Об утверждении Изменения № 1 к СП 265.1325800.2016
«Коллекторы коммуникационные. Правила проектирования
и строительства»

ИЗМЕНЕНИЕ № 1 К СП 265.1325800.2016
«КОЛЛЕКТОРЫ КОММУНИКАЦИОННЫЕ.
ПРАВИЛА ПРОЕКТИРОВАНИЯ
И СТРОИТЕЛЬСТВА»

Изменение № 1 к СП 265.1325800.2016 Коллекторы коммуникационные. Правила проектирования и строительства

Дата введения – 2021–07–01

Приложение В Минимальные классы бетона, применяемые для конструкций коллектора

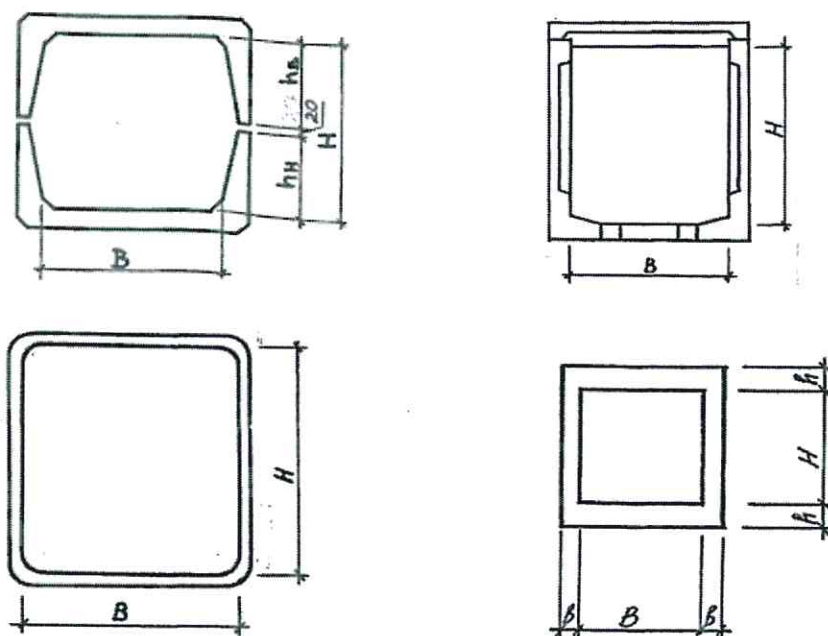
Исключить статус: «(обязательное)».

Рисунок Г.2 – Типовые однопролетные коллекторы

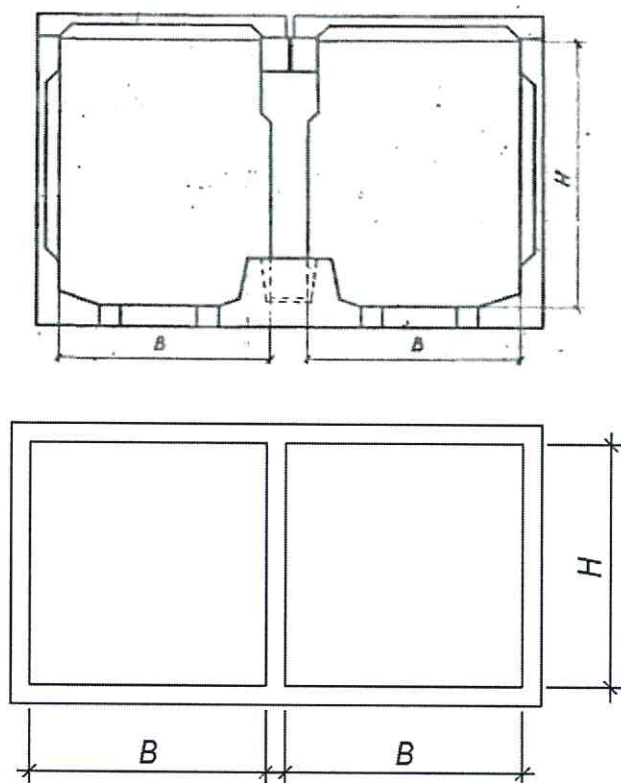
Дополнить рисунками Г.2–Г.4 в следующей редакции:

B – ширина коллектора; b – толщина стенки коллектора; H – высота коллектора; h – толщина плиты коллектора; h_v – высота верхней секции коллектора; h_n – высота нижней секции коллектора
